DODATEK Č. 6 KE SMLOUVĚ O DÍLO

CYKLOSTEZKA DO PRAHY NA KOLE – úsek Mnichovice - Kolovraty

Příloha č. 1 – Změnový list č. 04.3 – část 4 – etapa V

ZMĚNOVÝ LIST STAVBY

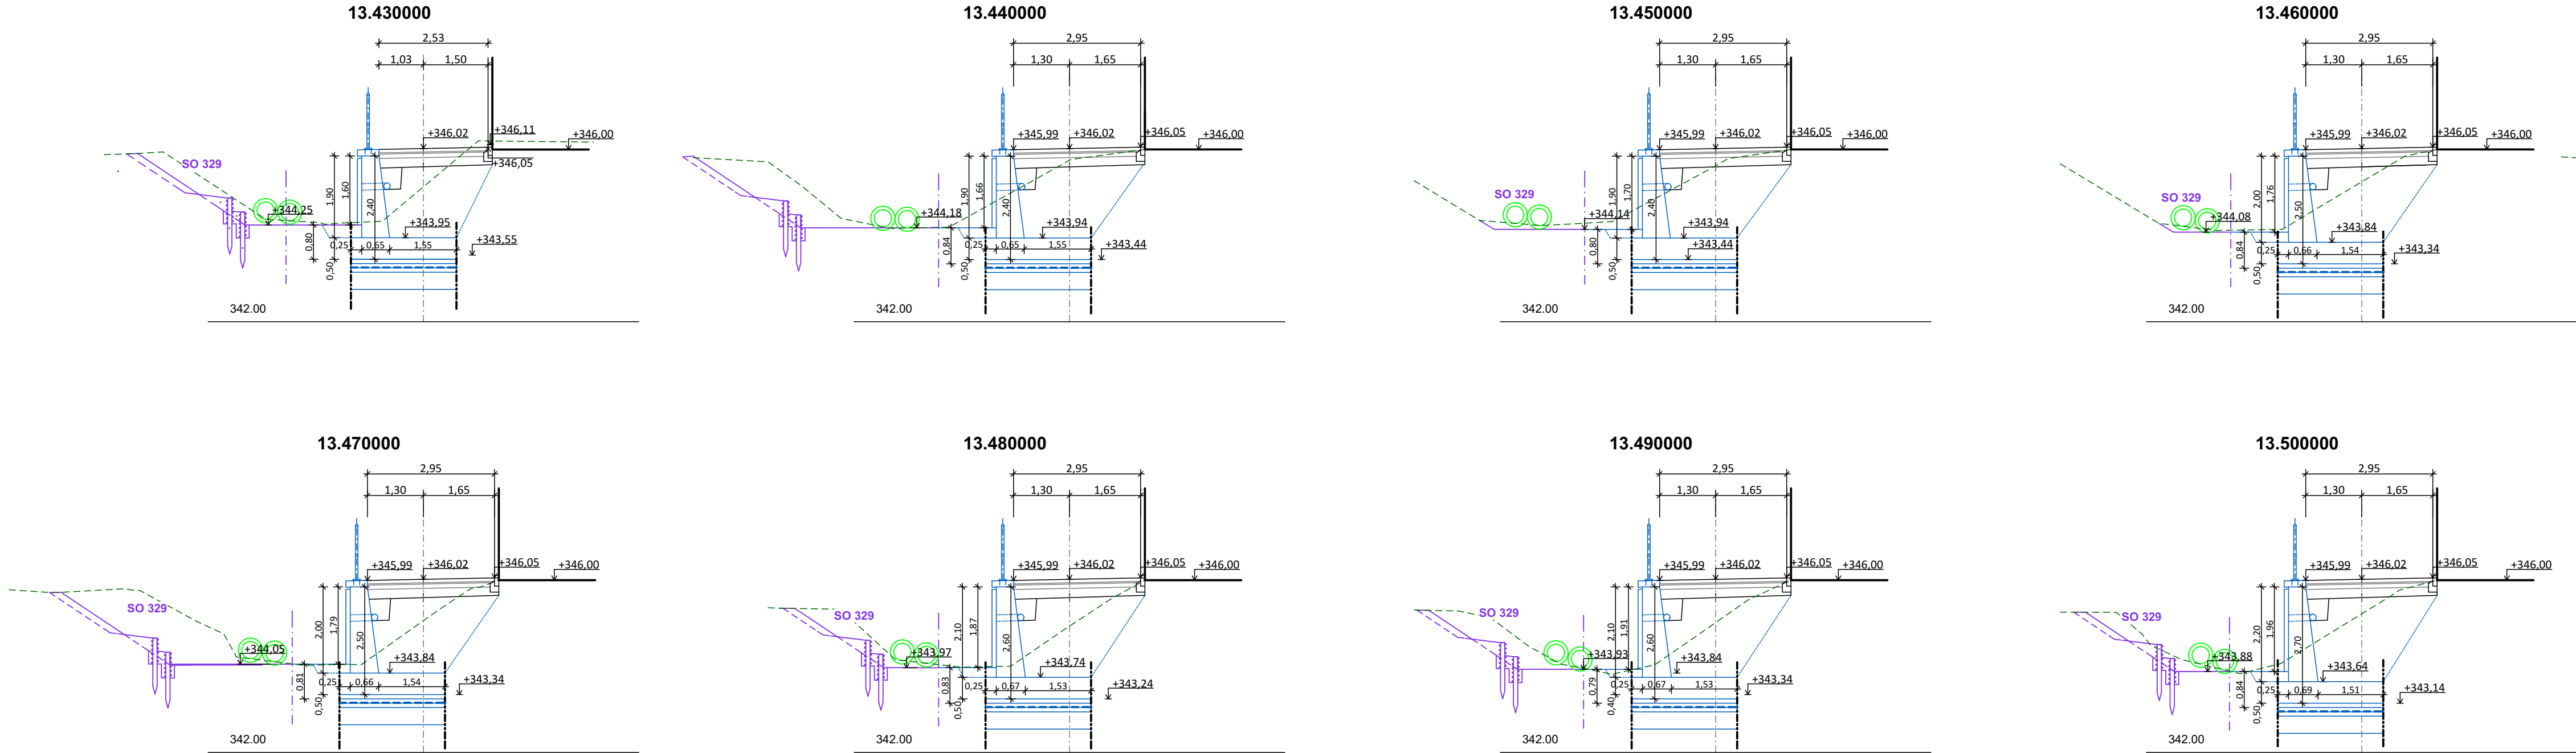
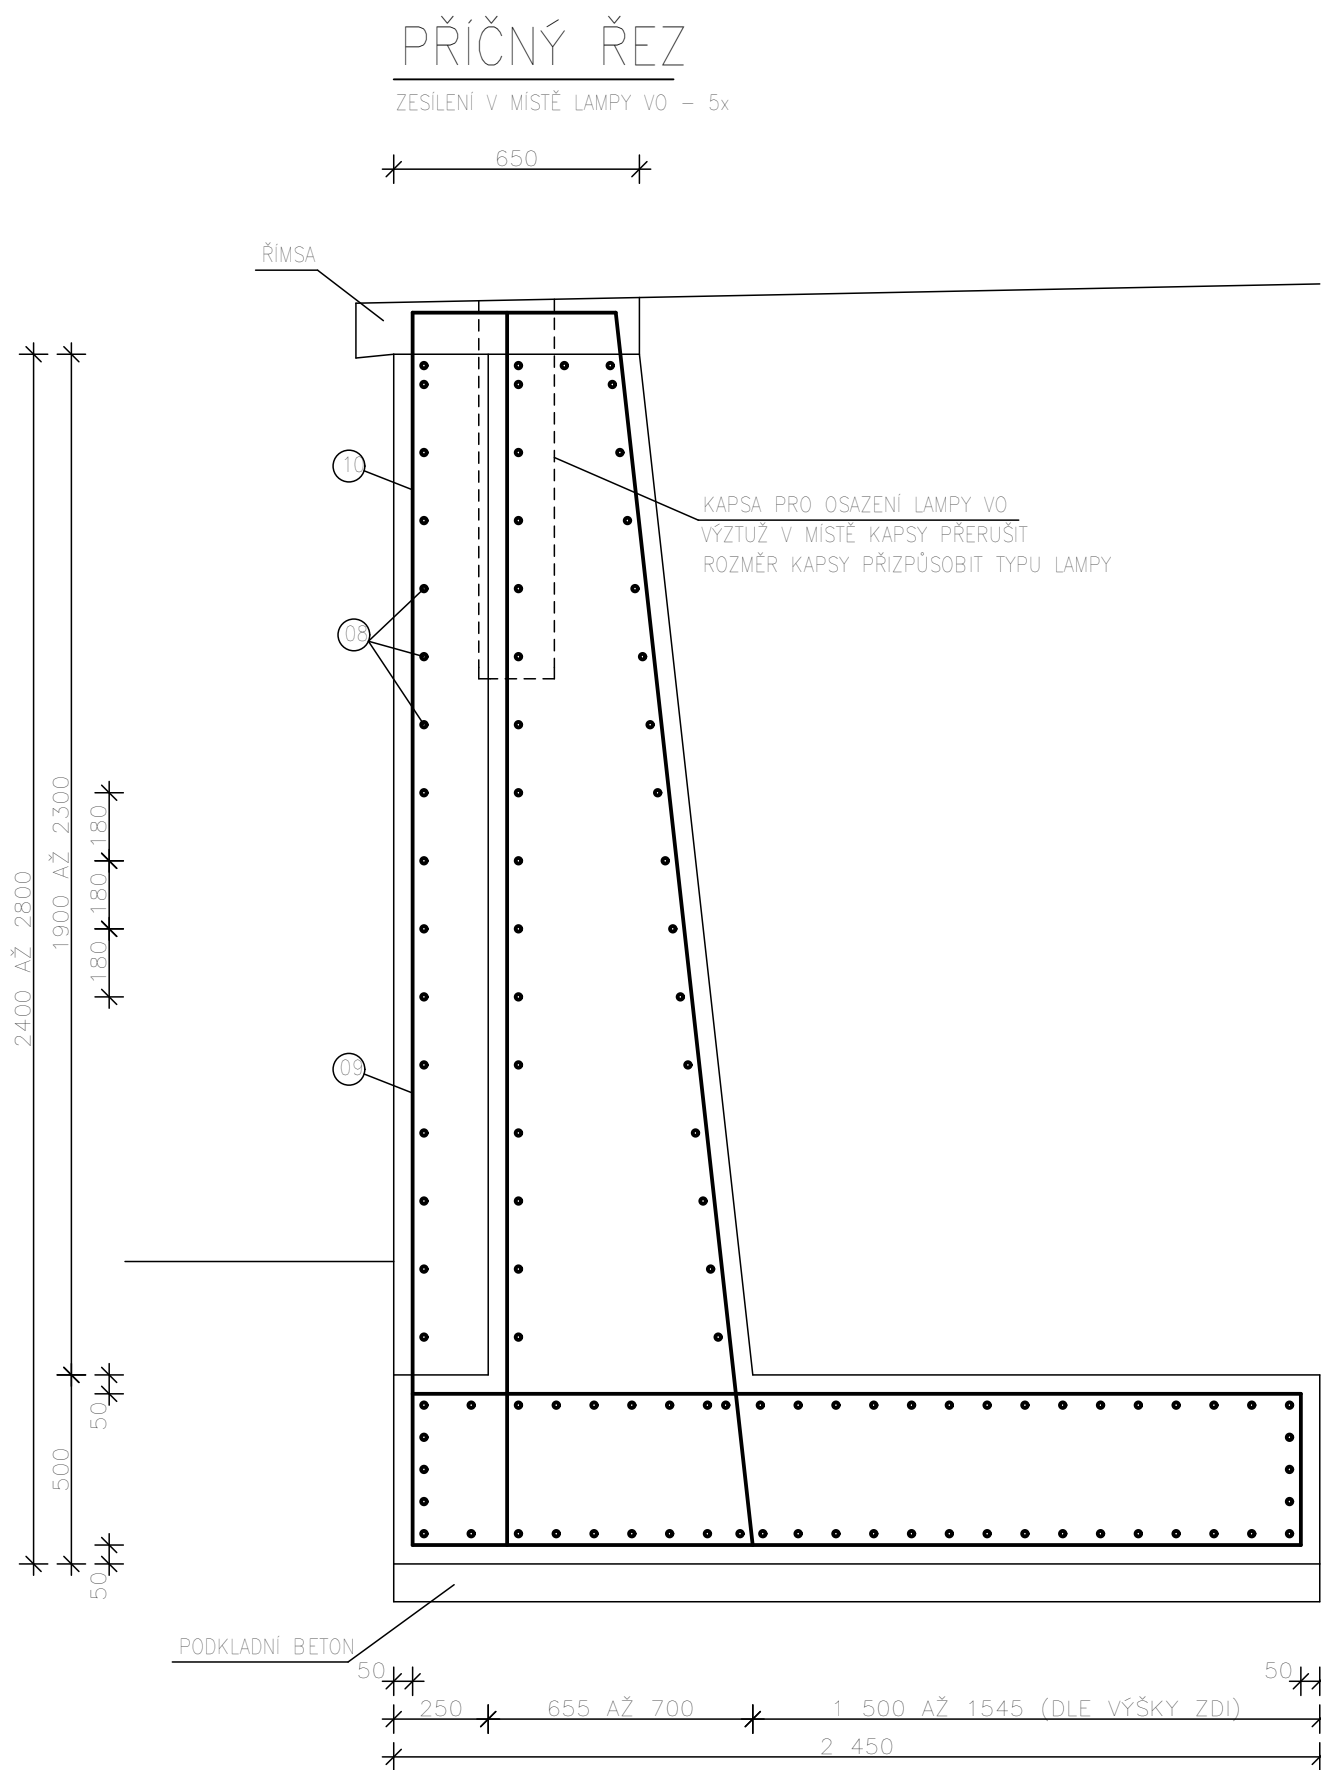
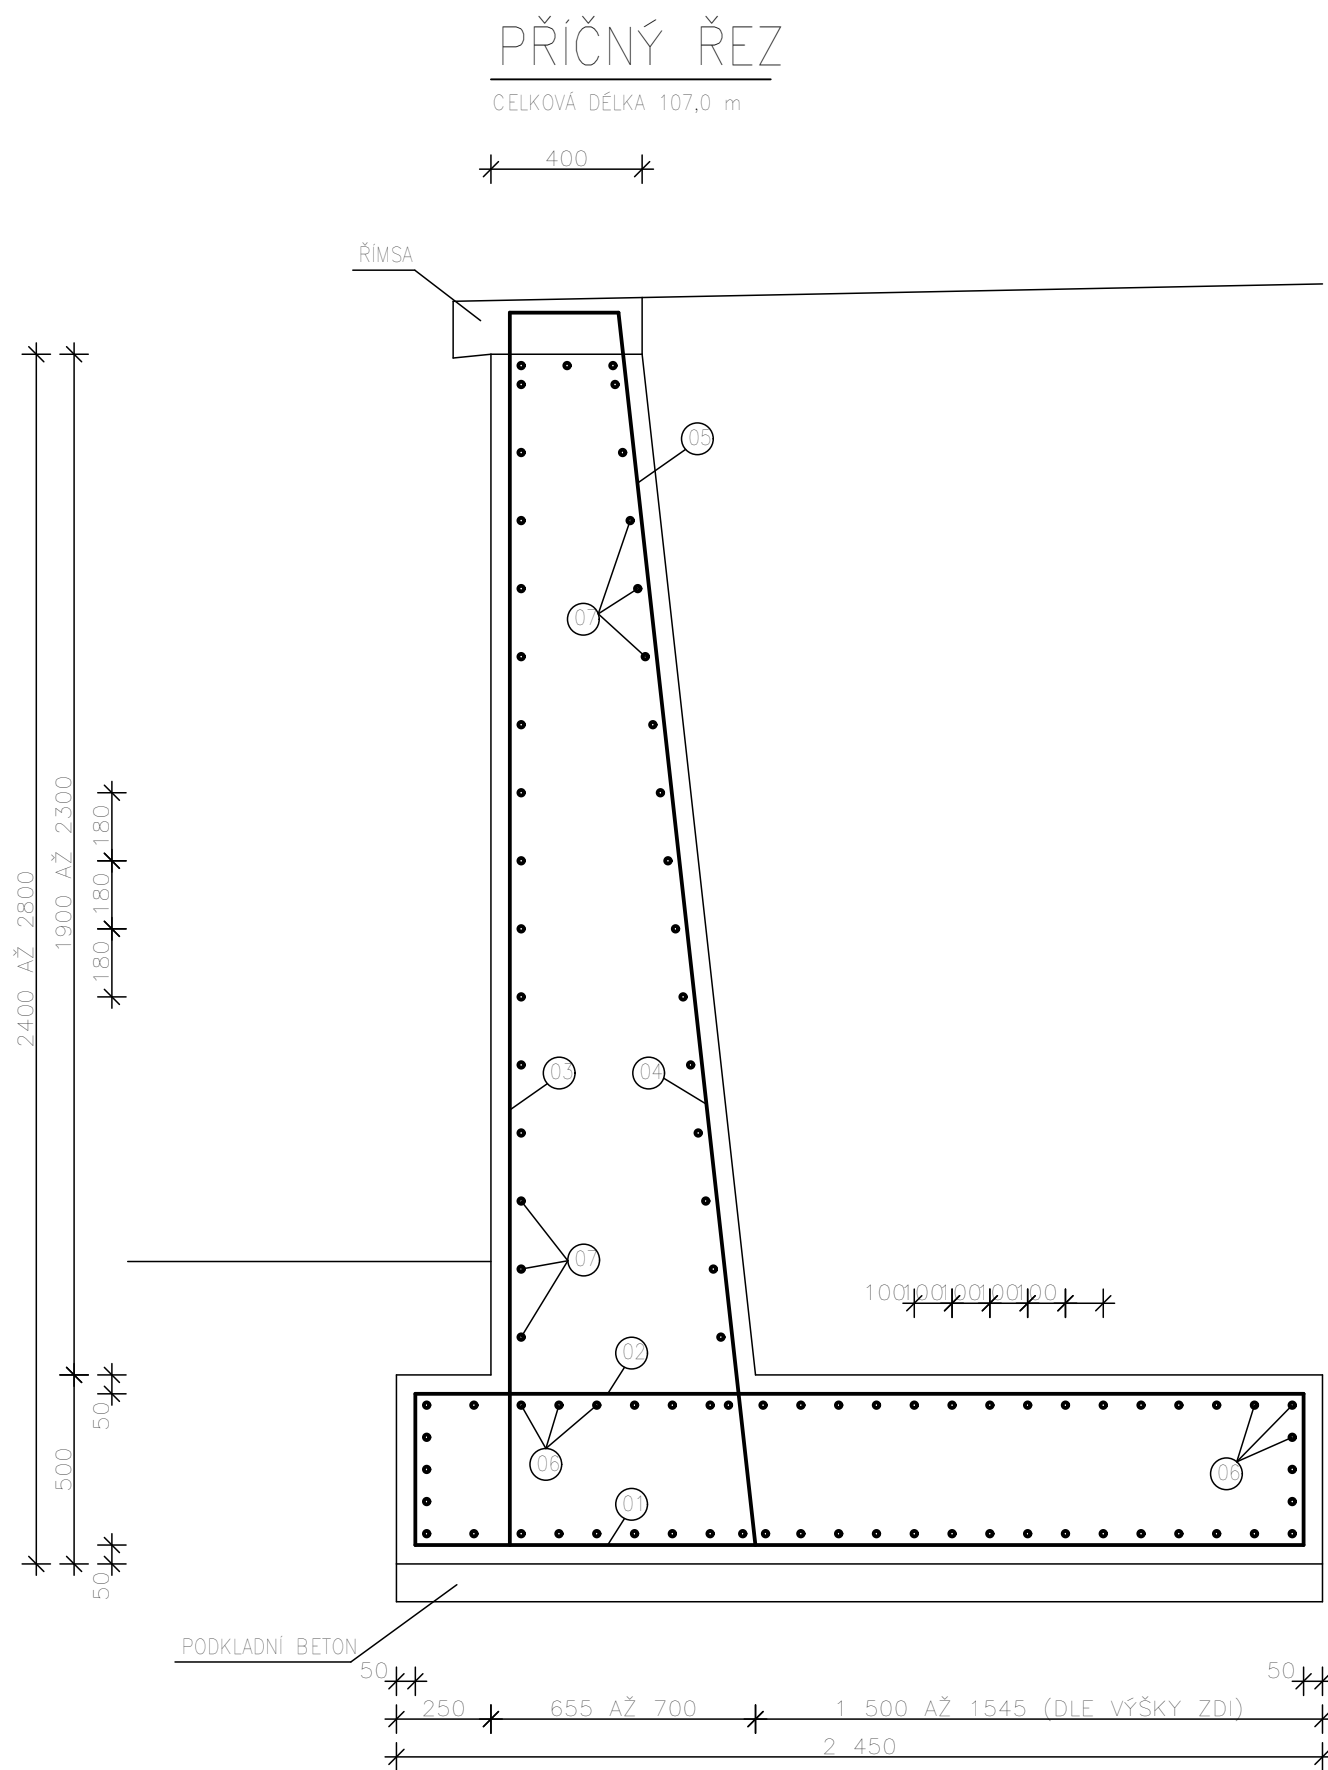
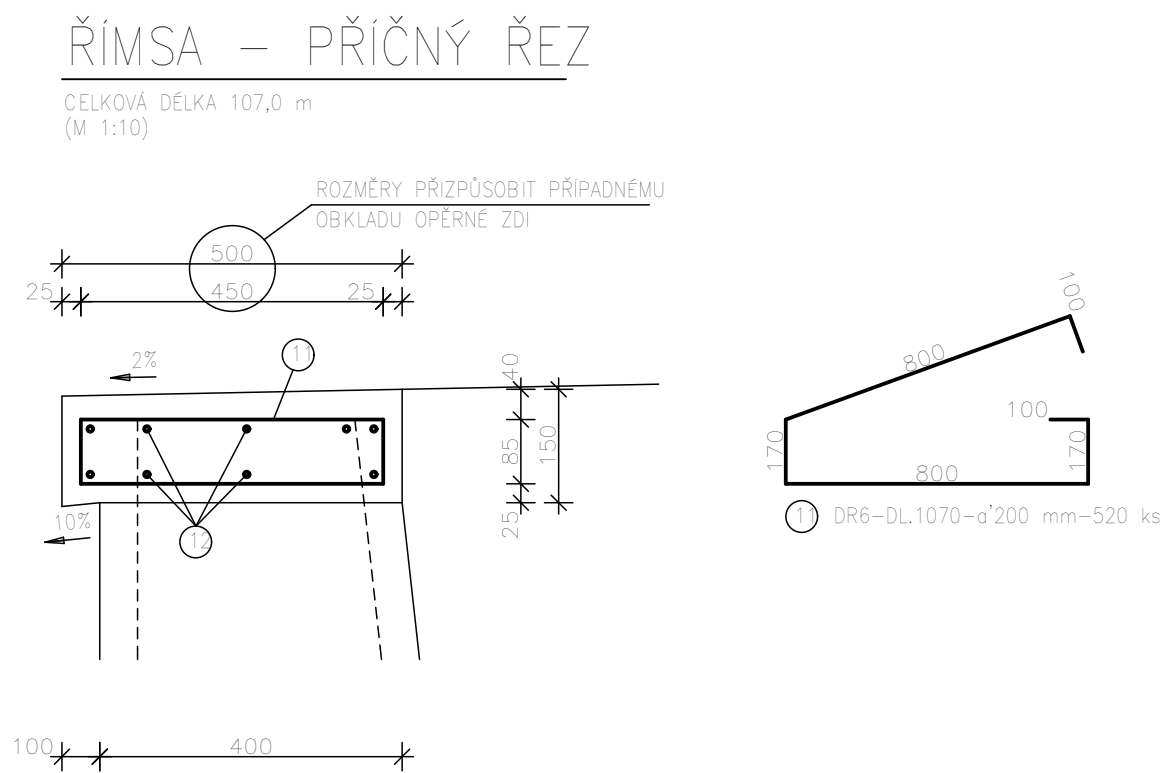
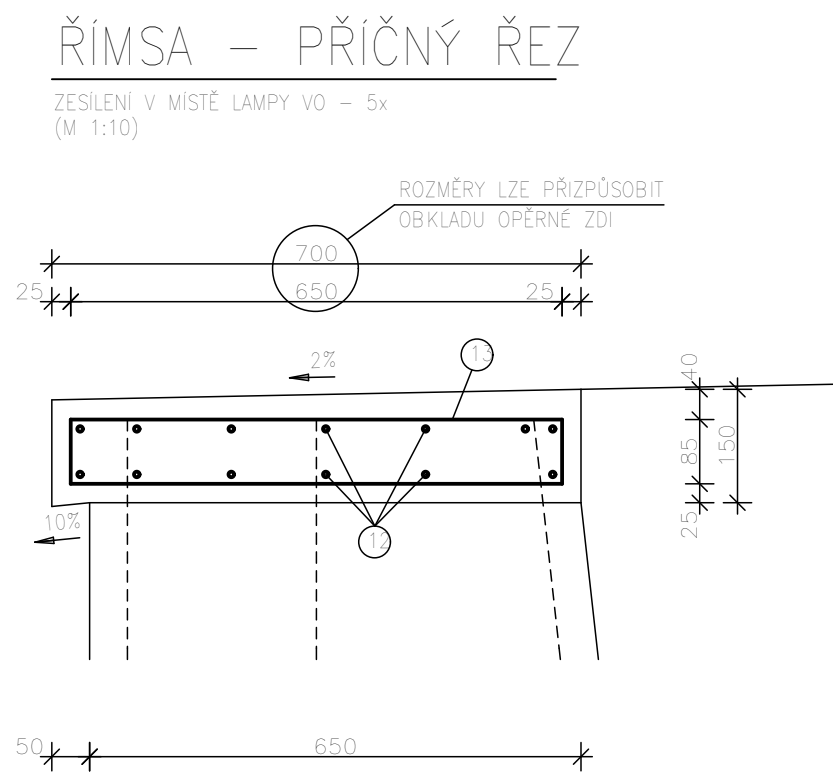
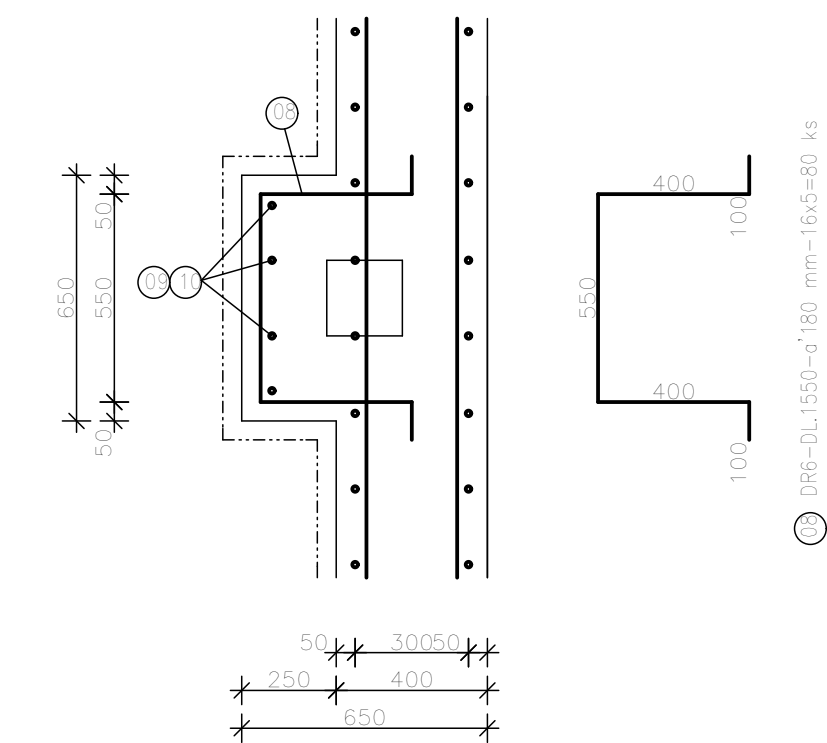
A) Úprava opěrné zdi

V rámci přípravných prací byly provedeny zemní práce a zatrubnění potoka. Po odtěžení zeminy, zhruba na úroveň základové spáry, byl stavbou přizván geotechnik pro zhodnocení stavu podloží. Byla provedena podrobná inženýrskogeologická dokumentace zemin v základové spáře, a to za účelem zjištění skutečného stavu zemin v základové spáře zdi pro upřesnění způsobu jejího založení. Dokumentace zemin byla provedena jen na základě jejich makroskopického popisu bez laboratorních rozborů a zatříděny byly dle příslušných norem a předpisů. Na základě výsledků dokumentace zemin pak bylo rozhodnuto, že je nutné podloží zdi sanovat. Sanace bude probíhat náhradou nevhodné zeminy lomovým kamenem v rýze, včetně zatlačení lomového kamene do podloží (parapláně). Konkrétní tloušťka sanace byla upřesněna na 2 zkušebních polích (tl. 0,5 a 1,0 m). Poté budou provedeny statické zkoušky a o kvalitě základové spáry rozhodne geotechnik. Zároveň byla zeď znovu staticky posouzena a byla upravena požadovaná hodnota hutnění podloží na $E_{def,2} = 8 \text{ MPa}$ (původní požadavek byl 60 MPa). Vzhledem k tomu, že bylo rozhodnuto o sanaci podloží v tloušťce 0,5 m a původní méně vhodné (jílovité) podloží bude nahrazeno, byl projektantem upraven návrh založení opěrné zdi, který byl řešen dodatkem č.3 smlouvy o dílo. Konkrétně byla upravena hodnota nezámrzné hloubky z původních 1,2 m na 0,8 m. Tím došlo ke snížení celkové výšky zdi o 0,4 m (zmenšila se hloubka základové spáry zdi). Z výše uvedeného je jasné patrné, že v rámci projektové přípravy tohoto stavebního objektu, tedy ve stupni PDPS, ani následně v rámci upraveného řešení ve stupni RDS nebylo možné provést dokonalý návrh založení zdi, byť oba stupně čerpaly z odlišných inženýrsko-geologických vstupů. Až na základě provedených zemních prací bylo možné konkrétně vyhodnotit podloží v úrovni základové spáry a stanovit způsob založení zdi, respektive způsob sanace podloží. Nutností alternativního založení zdi a kvůli extrémním klimatickým vlivům dochází k vážnému ohrožení termínu dokončení stavebního objektu. Z výše uvedených důvodů dochází také k posunutí dokončení stavební prací o cca 2-2,5 měsíce.

01	ÚPRAVA ZALOŽENÍ ZDI, ZMĚNA NEZAMĚRNÉ HLoubKY	02 / 2020	
č.	TEXT ZMĚNY - ODŮVODNĚNÍ	DATUM	PODPIS

Na základě výsledků dokumentace zemin pak bylo rozhodnuto, že je nutné podloží zdi sanovat. Sanace bude probíhat náhradou nevhodné zeminy lomovým kamenem. Konkrétní tl. sanace bude upřesněna na 2 zkušebních polích (tl. 0,5 a 1,0 m). Poté budou provedeny statické zkoušky a o kvalitě základové spáry rozhodne geotechnik. Zároveň byla zeď znovu staticky posouzena a byla upravena požadovaná hodnota hutnění podloží $E_{\text{def},2} = 8 \text{ MPa}$ (původní požadavek 60 MPa).

Vzhledem k tomu, že bylo rozhodnuto o sanaci podloží a původní méně vhodné (jílovité) podloží bude nahrazeno, byl projektantem upraven návrh založení zdi. Konkrétně byla upravena hodnota nezámrazné hloubky z původních 1,2 m na 0,8 m. Tím došlo ke snížení celkové výšky zdi o 0,4 m (zmenšila se hloubka základové spáry zdi).
